(仮称) 球磨村風力発電事業
環境影響評価準備書

補足説明資料

令和8年2月

のぞみエナジー株式会社
球磨風力発電合同会社

図 2.2-14 対象事業実施区域及びその周囲における他事業

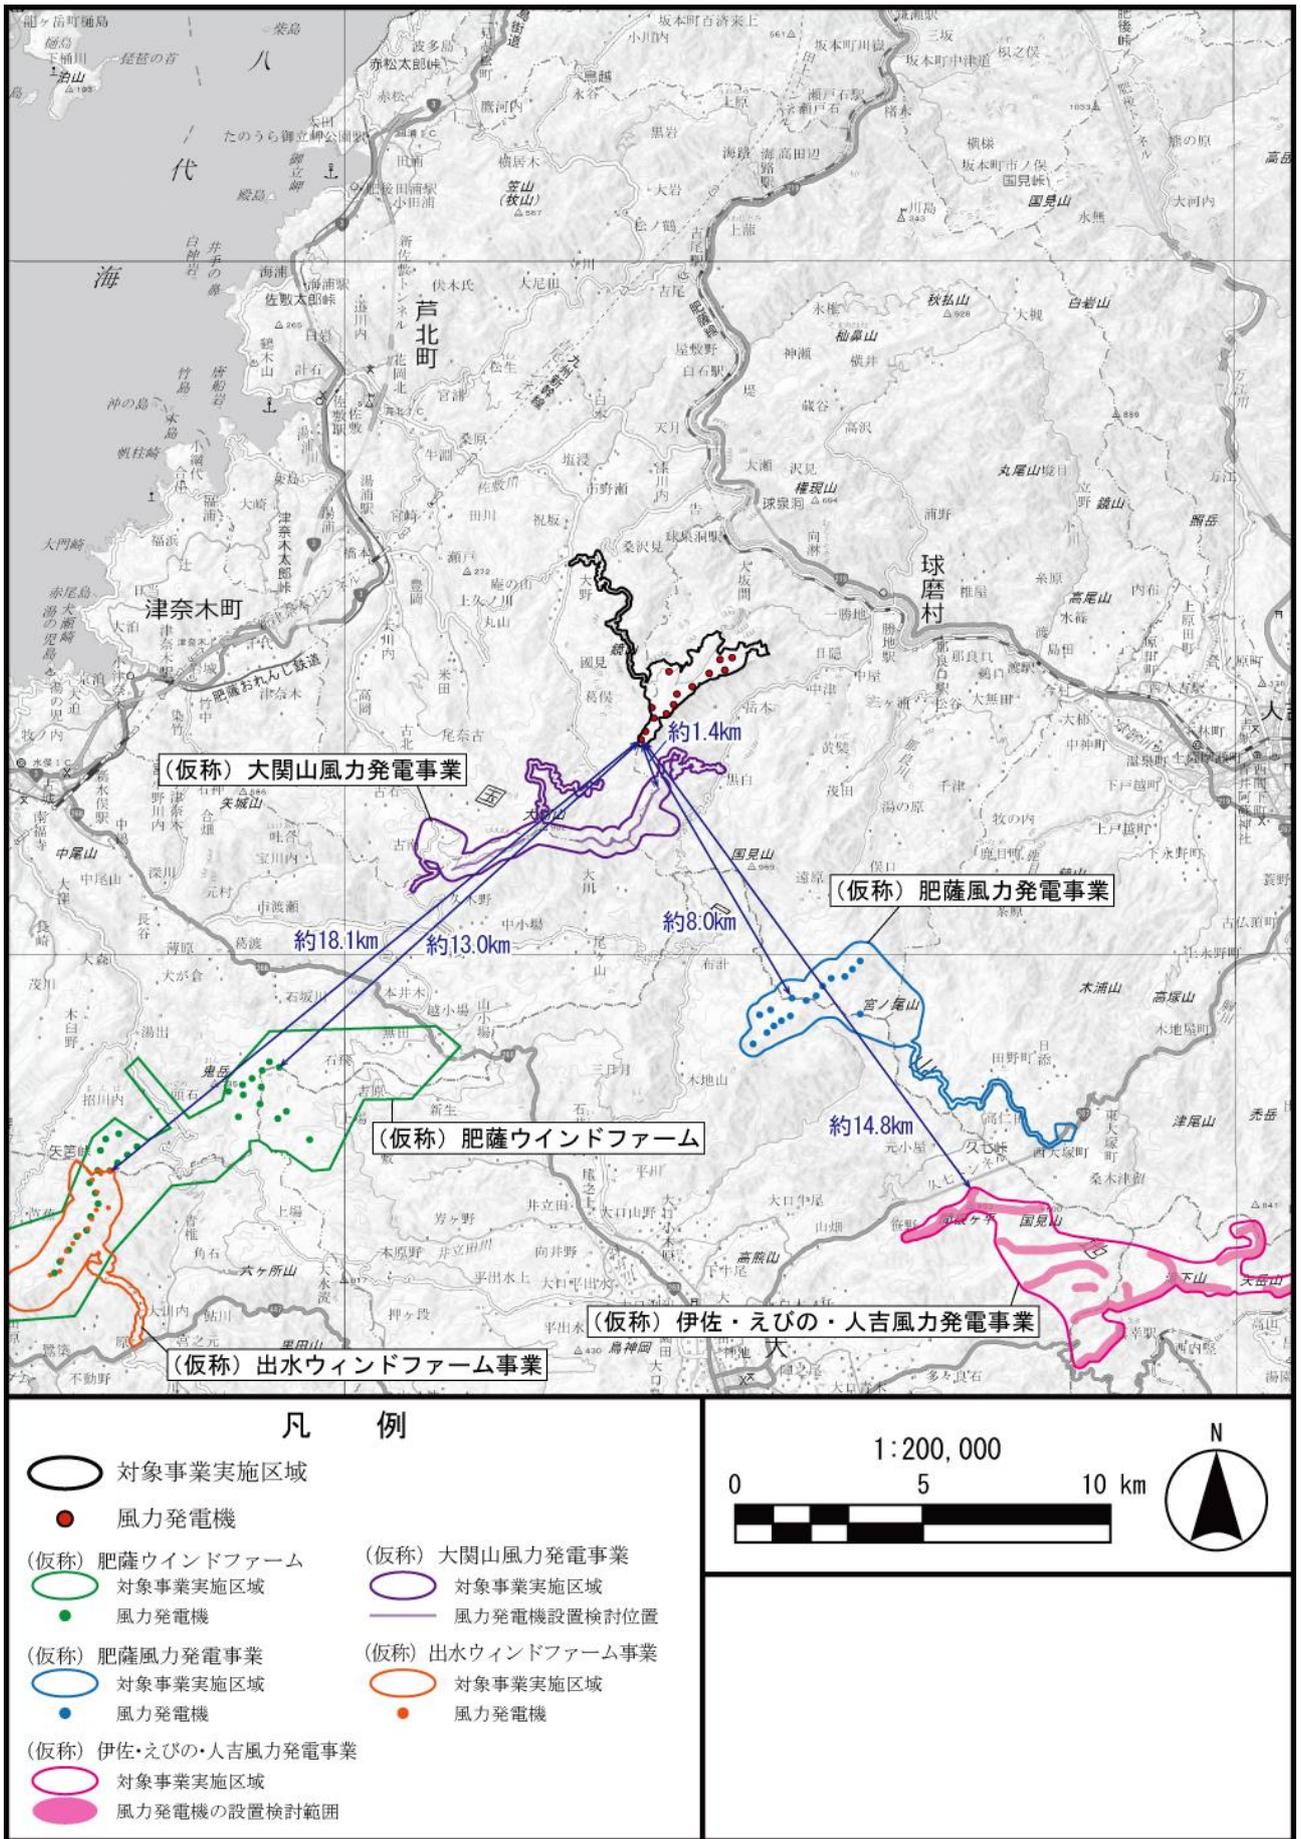
図中に周辺の各事業からの距離を追記してください(表 2. 1-12 中にそれぞれ記載されている距離を意図しています)。

下図のとおり、本事業と周辺他事業との距離を図中に追記いたしました。

また、表 2. 2-12 の表中に記載の「本事業との距離」については、図面の記載に合わせて小数点 1 桁までの表記とし、評価書にて下表下線部のとおり修正いたします。

図 3.2-9 配慮が特に必要な施設の配置の状況及び住宅等の配置の概況

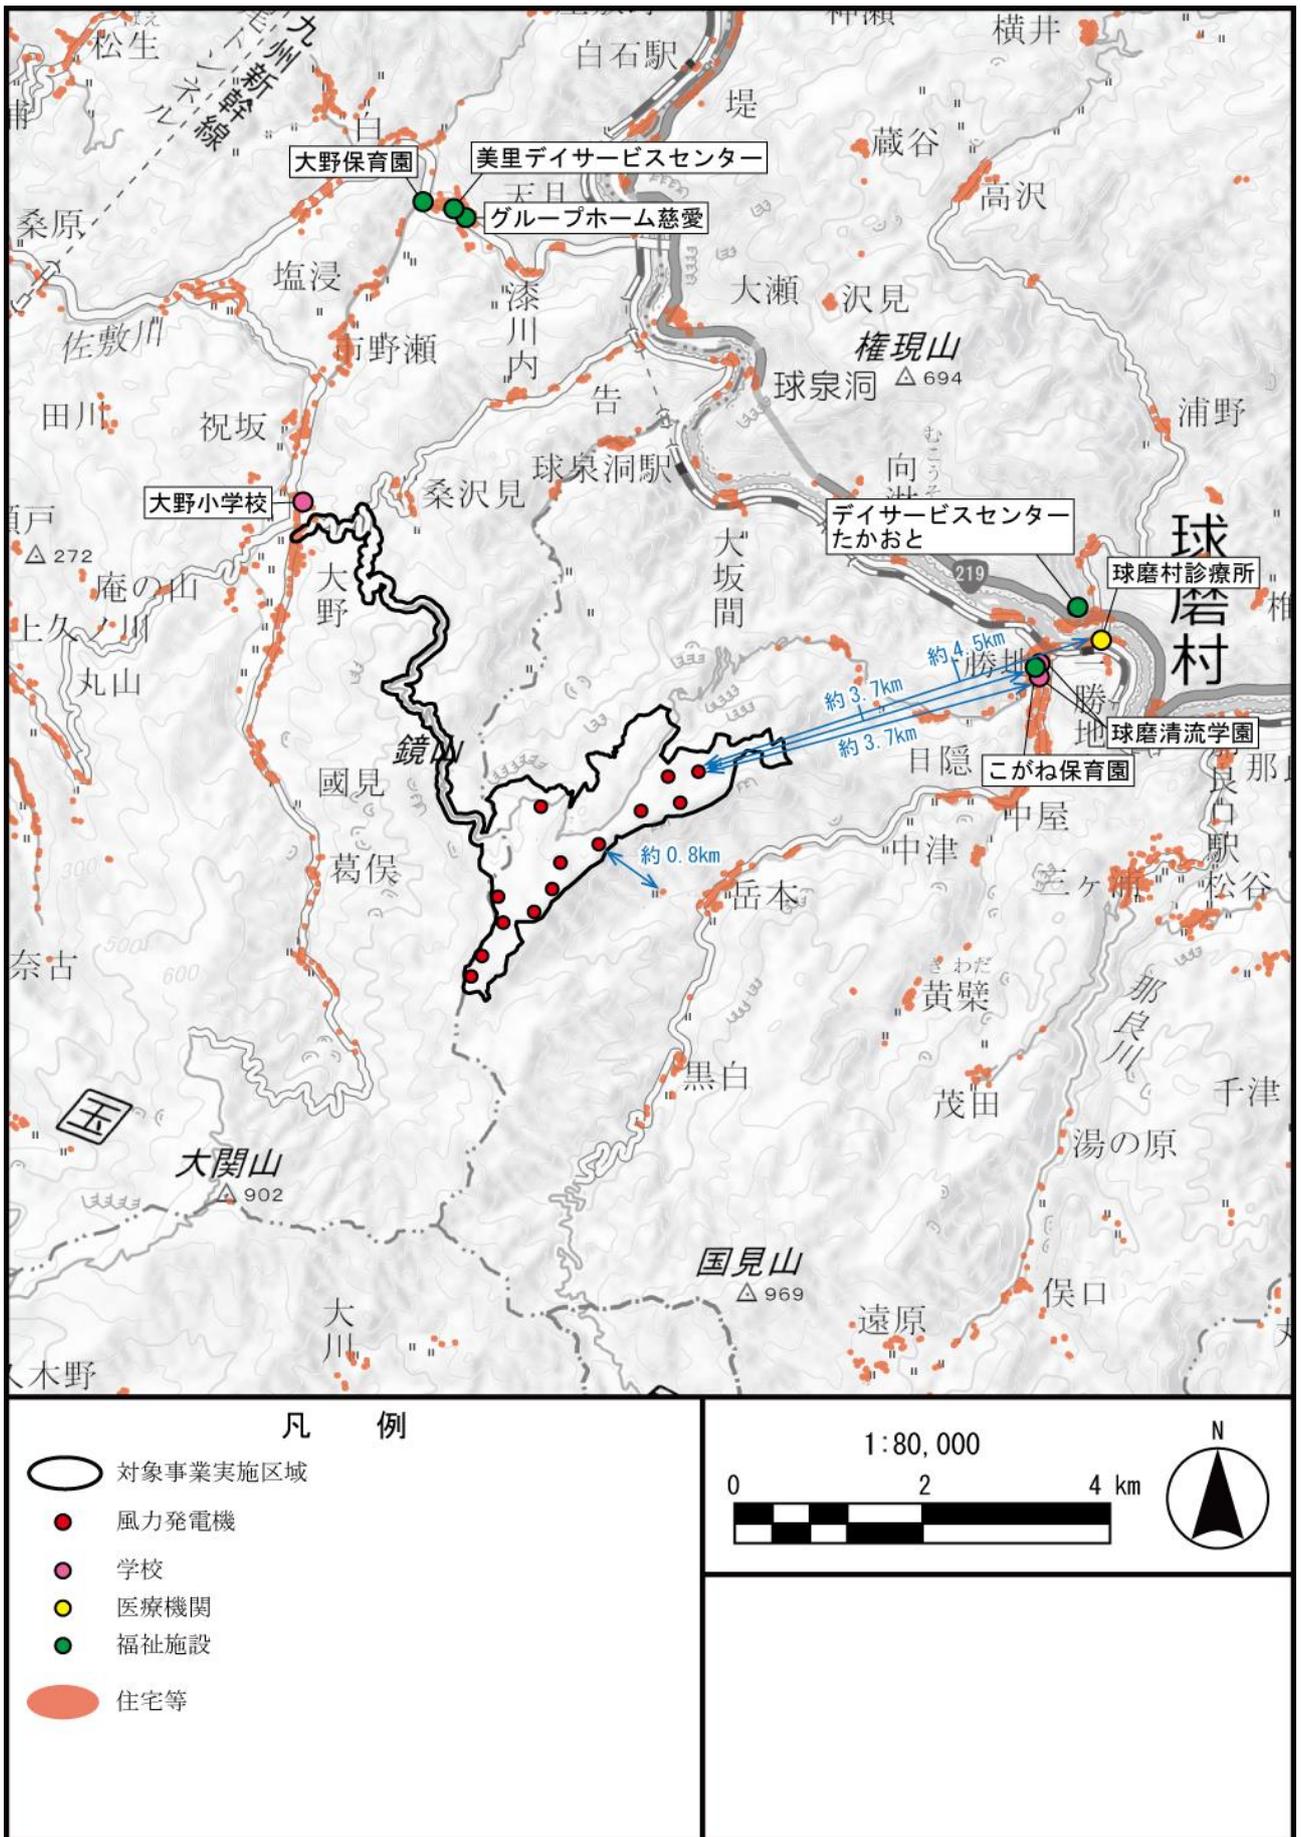
図中にも配慮が特に必要な施設までの距離を追記してください(主要な施設を選択して追記していただければ良いと思います)。

最寄りの風力発電機と配慮が特に必要な主要な施設までの距離は、下図のとおりです。

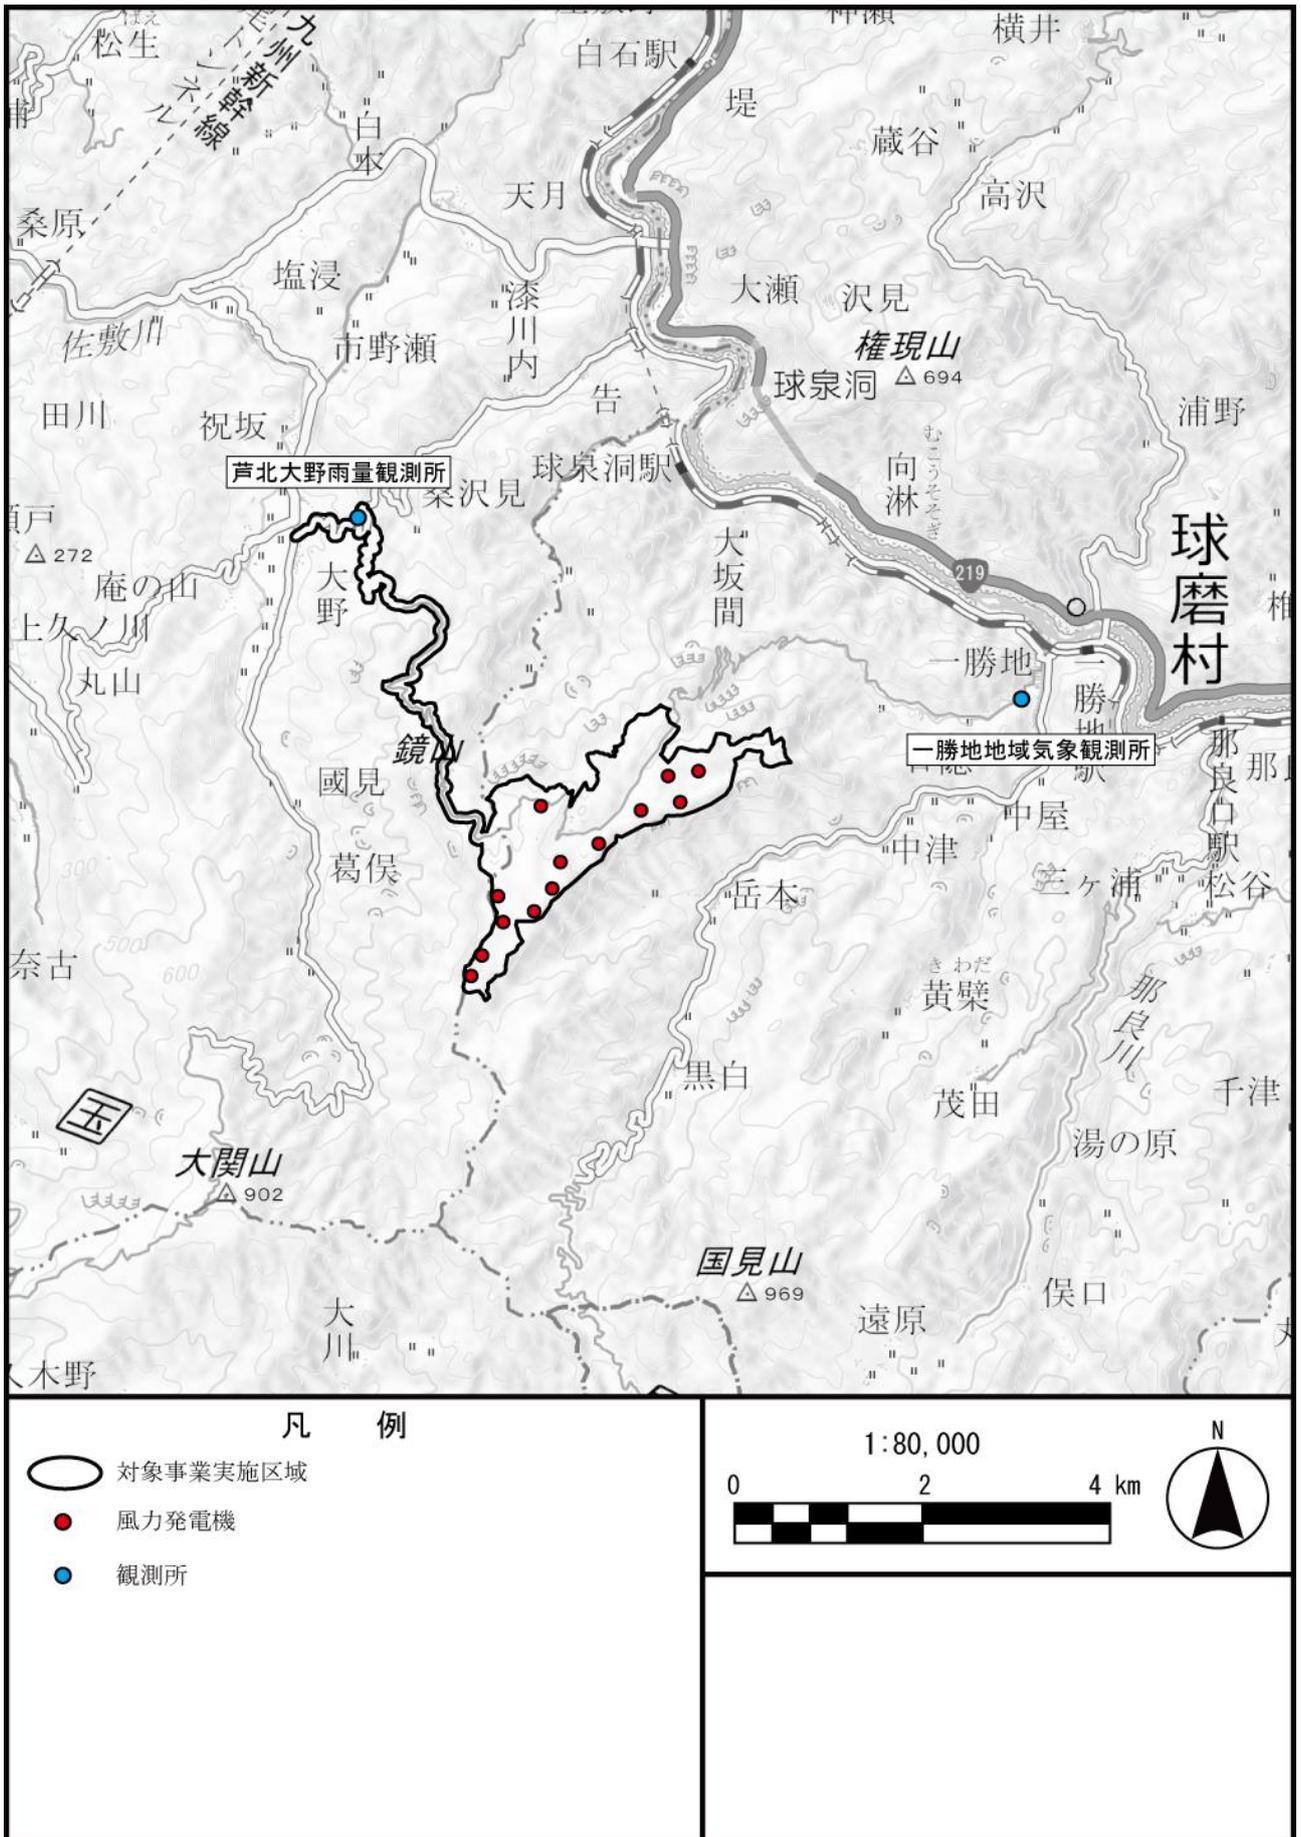
表 10. 1. 2-4 のタイトル（本渡地域気象観測所）は誤記でしょうか。

表中にある「芦北大野雨量観測所」とは熊本県の管理でしょうか。芦北大野地点についても p. 62 の気象観測地点に追加してください。

ご指摘ありがとうございます。表 10. 1. 2-4 のタイトル（本渡地域気象観測所）は誤記であるため、評価書において修正いたします。

「芦北大野雨量観測所」は、熊本県河川課が管理しています。「国土交通省 川の防災情報」及び「熊本県 統合型 防災情報システム」のホームページにて雨量データを閲覧できますが、リアルタイム及び 1 週間前までのデータのみ閲覧可能であるため、3 章の気象概況と同様にお示しすることは難しいと考えております。
